# SØKORTRETTELSE

## DANISH CHART CORRECTIONS

24  
2018

271 - 307

Udsnit kort / Block chart 92 Plan C

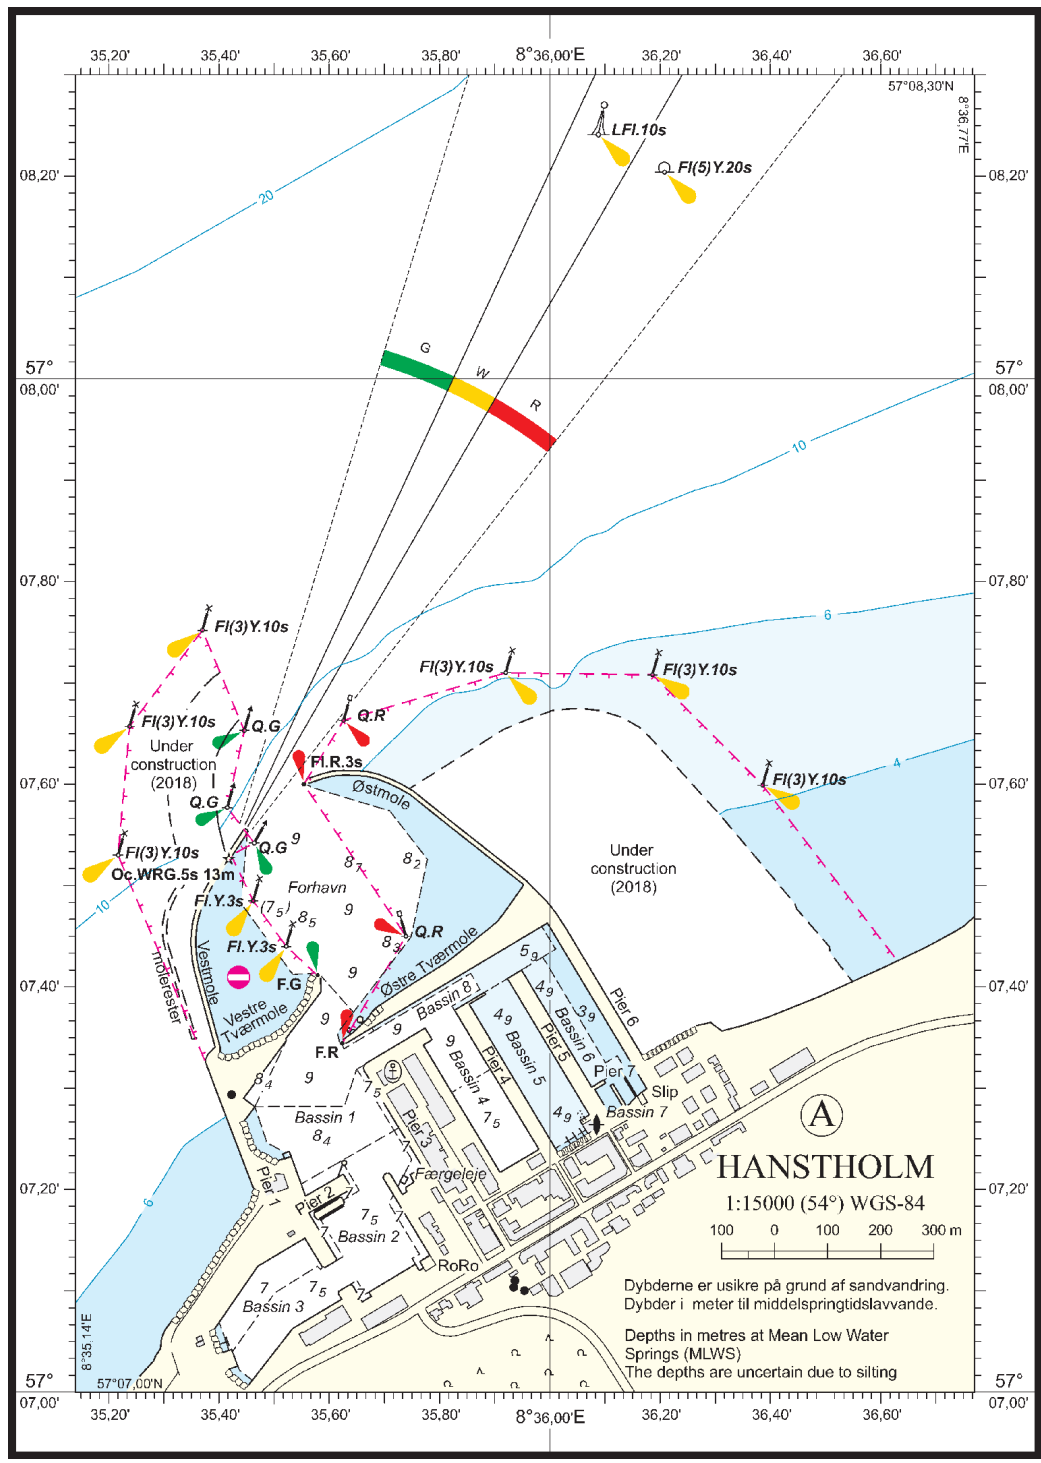
<b>271</b> 92 (INT 1300)	<b>Hanstholm Havn</b> Ret planramme på 1) <i>Amend planframe in 1)</i>  til en ramme mellem 2) - 5) <i>to a frame between 2) - 5)</i>		1) 57°07,3'N 008°35,6'E 2) 57°07,000'N 008°35,140'E 3) 57°08,300'N 008°35,140'E 4) 57°08,300'N 008°36,770'E 5) 57°07,000'N 008°36,770'E	(GST, 18. juni 2018)
<b>272</b> 92 (INT 1300) Plan C	<b>Hanstholm Havn</b> Erstat plan med medfølgende plan <i>Replace plan by accompanying plan</i>			(GST, 18. juni 2018)
<b>273</b> 93 (INT 1044)	<b>Hanstholm Havn</b> Ret planramme på 1) <i>Amend planframe in 1)</i>  til en ramme mellem 2) - 5) <i>to a frame between 2) - 5)</i>		1) 57°07,3'N 008°35,6'E 2) 57°07,000'N 008°35,140'E 3) 57°08,300'N 008°35,140'E 4) 57°08,300'N 008°36,770'E 5) 57°07,000'N 008°36,770'E	(GST, 18. juni 2018)
<b>274</b> 93 (INT 1044) Plan A	<b>Hanstholm Havn</b> Erstat plan med medfølgende plan <i>Replace plan by accompanying plan</i>			(GST, 18. juni 2018)

Udsnit kort / Block chart 93 Plan A

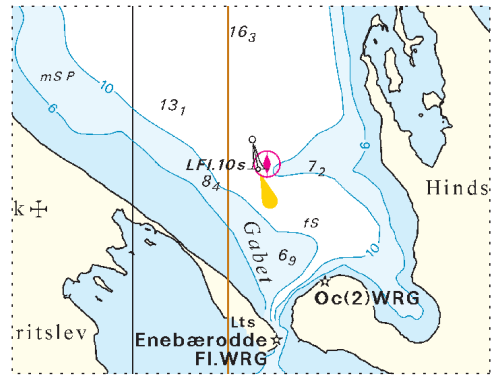
<b>275</b> 100	<b>Torup Flak NE</b> Ref.: Søkortrettelser / Chart Corrections 20/227 2018  Ret til / <i>Amend to</i>	 Mast	56°02,23'N 011°57,08'E justeret / <i>adjusted position</i>	(24/492 2018)
<b>276</b> 102 (INT 1302)	<b>Torup Flak NE</b> Ref.: Søkortrettelser / Chart Corrections 20/228 2018  Ret til / <i>Amend to</i>	 Mast	56°02,23'N 011°57,08'E justeret / <i>adjusted position</i>	(24/492 2018)
<b>277</b> 103 (INT 1303)	<b>Gabet</b> Tilføj medfølgende udsnit <i>Insert accompanying block</i>		55°33,23'N 010°31,98'E	(GST, juni 2018)
<b>278</b> 114 (INT 1377)	<b>Gabet</b> Tilføj medfølgende udsnit <i>Insert accompanying block</i>		55°32,49'N 010°34,19'E	(GST, juni 2018)

Udsnit kort / Block chart 114

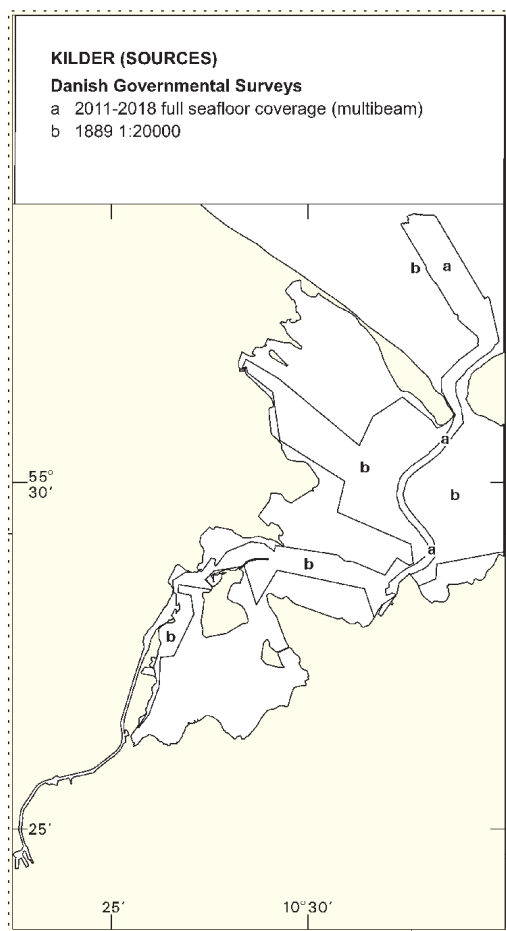
<b>279</b> 114 (INT 1377)	<b>Kilder (Sources)</b> Erstat plan med medfølgende plan <i>Replace plan by accompanying plan</i>		(GST, juni 2018)
<b>280</b> 115	<b>Gabet</b> Tilføj medfølgende udsnit <i>Insert accompanying block</i>	55°32,39'N 010°33,73'E	(GST, juni 2018)
<b>281</b> 115	<b>Kilder (Sources)</b> Erstat plan med medfølgende plan <i>Replace plan by accompanying plan</i>		(GST, juni 2018)
<b>282</b> 123	<b>Læsø Trindel</b> Tilføj medfølgende udsnit <i>Insert accompanying block</i>	57°24,34'N 011°15,32'E	(GST, juni 2018)
<b>283</b> 123	<b>Kilder (Sources)</b> Erstat plan med medfølgende plan <i>Replace plan by accompanying plan</i>		(GST, juni 2018)
<b>284</b> 129	<b>Torup Flak NE</b> Ref.: Søkortrettelser / <i>Chart Corrections</i> 20/234 2018 Ret til / <i>Amend to</i>	 Mast 56°02,23'N 011°57,08'E justeret / <i>adjusted position</i>	(24/492 2018)
<b>285</b> 132 (INT 1332)	<b>Dragør S</b> Tilføj # og juster tilhørende dybdekurve <i>Insert # and adjust associated depth contour</i>	55°34,430'N 012°40,245'E	(24/488 2018)

Udsnit kort / Block chart 157 Plan B

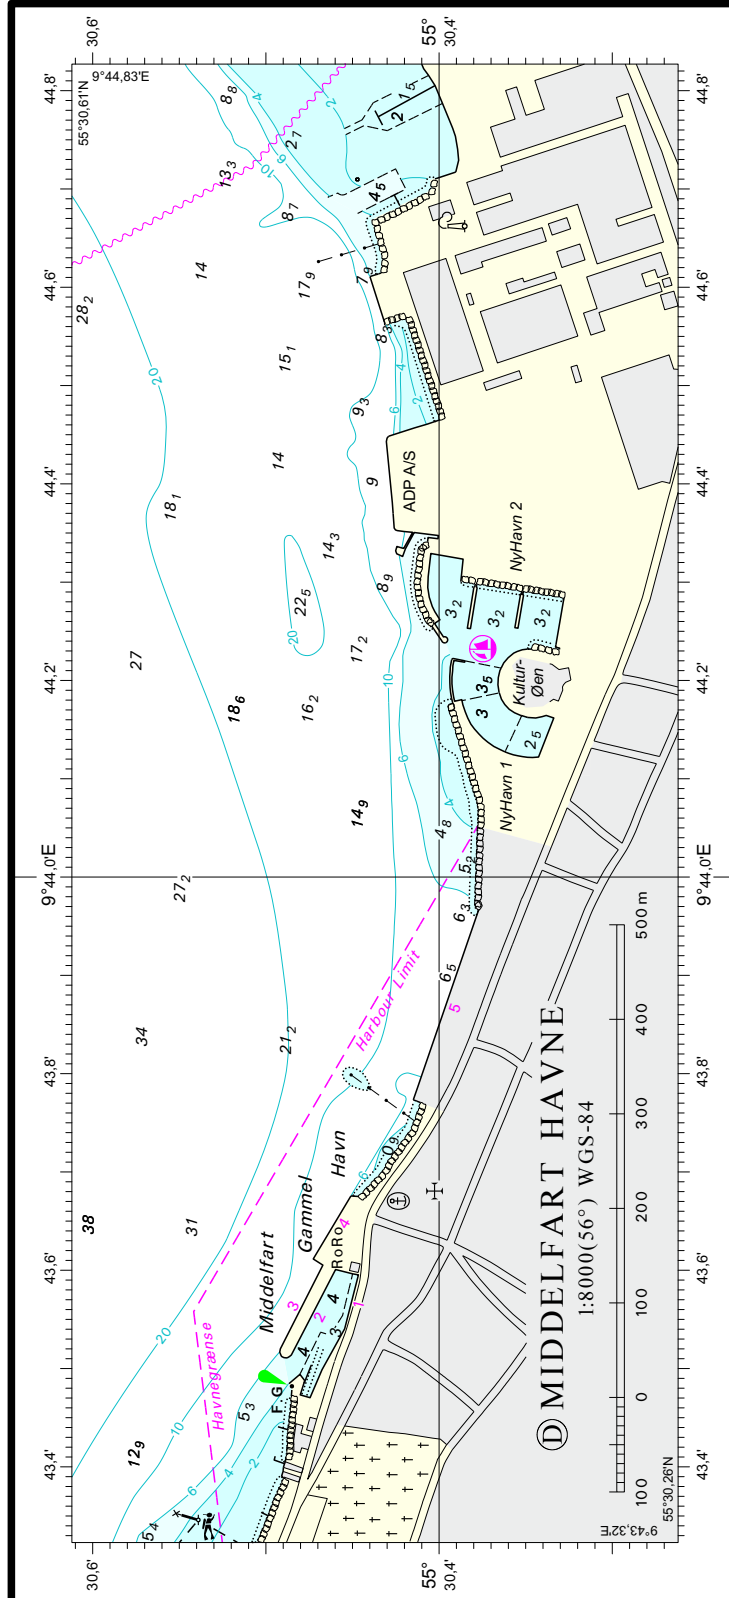
<b>286</b> 133 (INT 1333)	<b>Dragør S</b> Tilføj # og juster tilhørende dybdekurve <i>Insert # and adjust associated depth contour</i>	55°34,430'N 012°40,245'E	(24/488 2018)
<b>287</b> 141 (INT 1370)	<b>Gabet</b> Tilføj medfølgende udsnit <i>Insert accompanying block</i>	55°31,13'N 010°33,97'E	(GST, juni 2018)
<b>288</b> 141 (INT 1370)	<b>Kilder (Sources)</b> Erstat plan med medfølgende plan <i>Replace plan by accompanying plan</i>		(GST, juni 2018)
<b>289</b> 157 <i>Plan B</i>	<b>Vejle Havn</b> Erstat plan med medfølgende plan <i>Replace plan by accompanying plan</i>		(Vejle Kommune, 14. juni og Søfartsstyrelsen, 18. juni 2018)
